# 改善箇所説明図

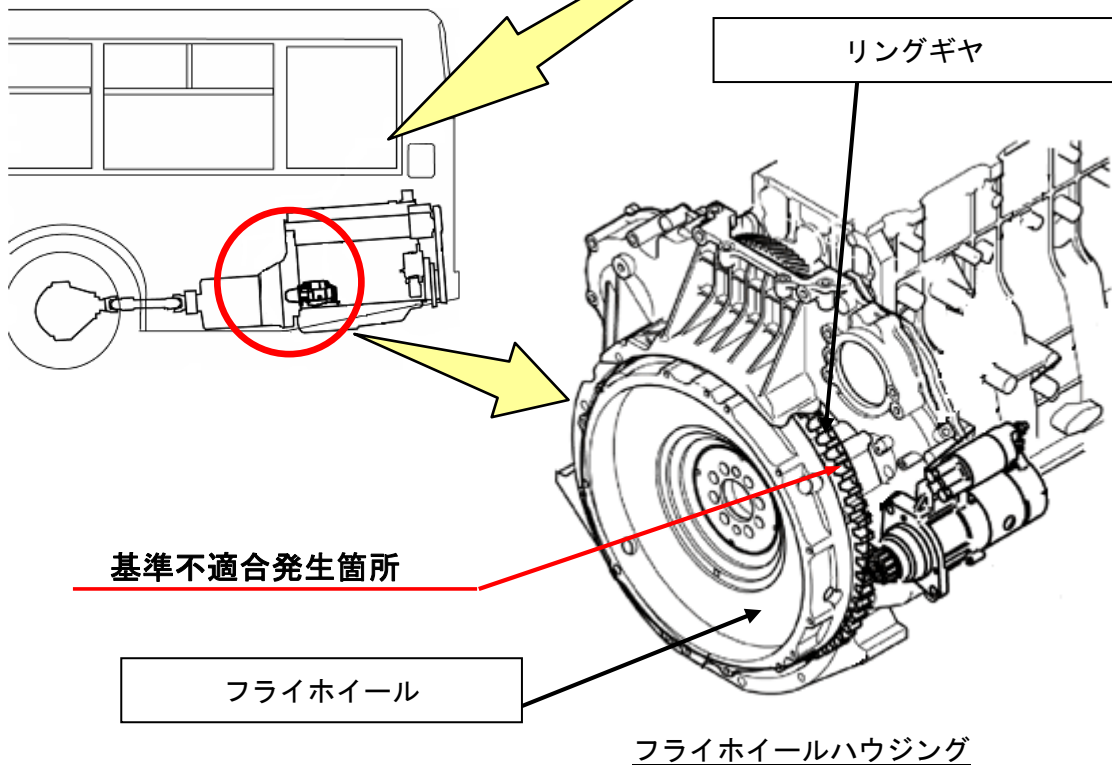
大型路線バスにおいて、フライホイールリングギヤの強度が不足しているため、アイドリングストップ&スタートシステムによるエンジンの始動を頻繁に行うと、当該ギヤ端部が破損してエンジンの再始動が出来なくなり、最悪の場合、欠落したギヤの破片がフライホイールハウジングとリングギヤの間に噛み込んでフライホイールハウジングに穴が開き、エンジンオイルが漏れるおそれがある。

全車両、リングギヤとフライホイールを対策品に交換する。

注：□は、交換又は追加部品を示す。
